建物2階東側2和室FF暖房機用ホームタンク無断設置

既存ホームタンク

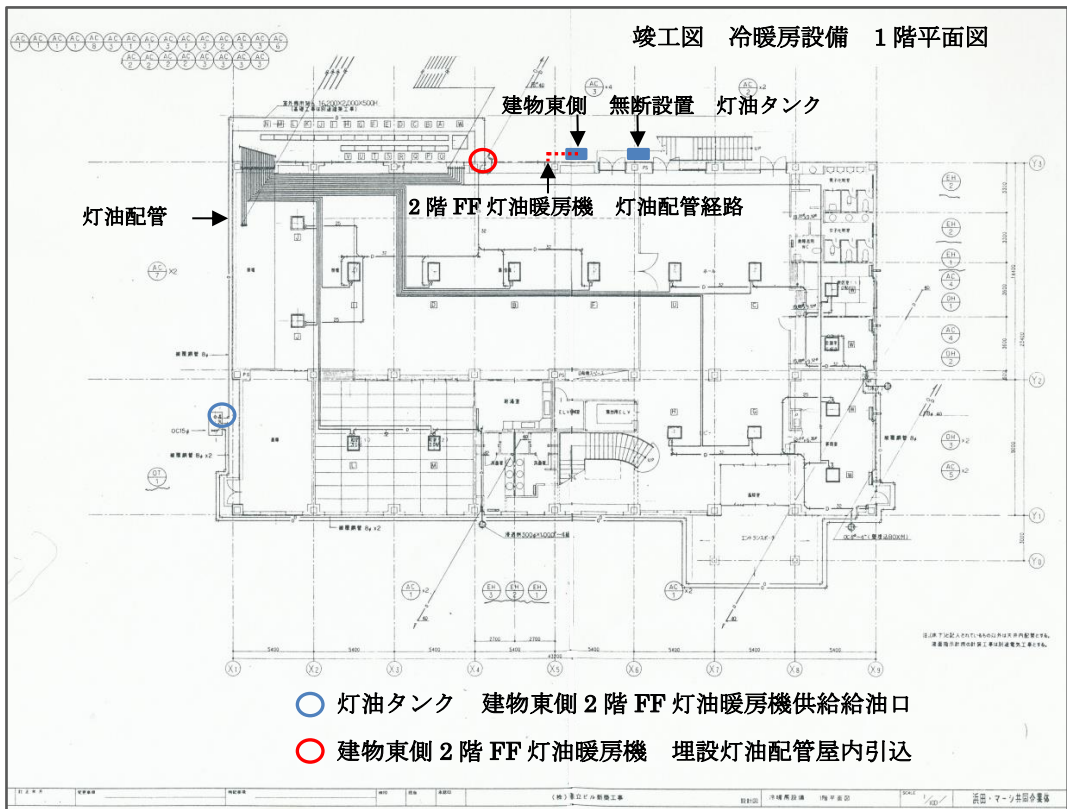
請負契約図面では既存のホームタンクから3本の灯油配管が地中に埋設されFF灯油暖房機に給油配管されている。

写真ホームタンクには3本の配管が地中に埋設されている。

向って左側の配管は建物2階東側2和室のFF灯油暖房機に給油配管されていないが、給油配管されていない。

建物東側に新たにホームタンクを設置し、2階東側2和室のFF灯油暖房機に給油配管していた。

設置に際し少量危険物貯蔵取扱所届出書の提出がなく、設置位置についての条例を順守せず、火気厳禁・少量危険物プレート及び消火器の設置もなかった。

ホームタンク技術基準 第3 タンク基準 5 設置位置 (4) 通気管の先端は、タンクの高さ以上とし、建築物の窓、出入口等の開口部は1m以上離れた位置に設置すること。ただし、通気管に引火を防止するため40メッシュより細かい目の銅又はステンレスなどの網を設けた場合は、その限りではない。

清田消防署の改善通知後、既存ホームタンクの灯油配管が2本になる。
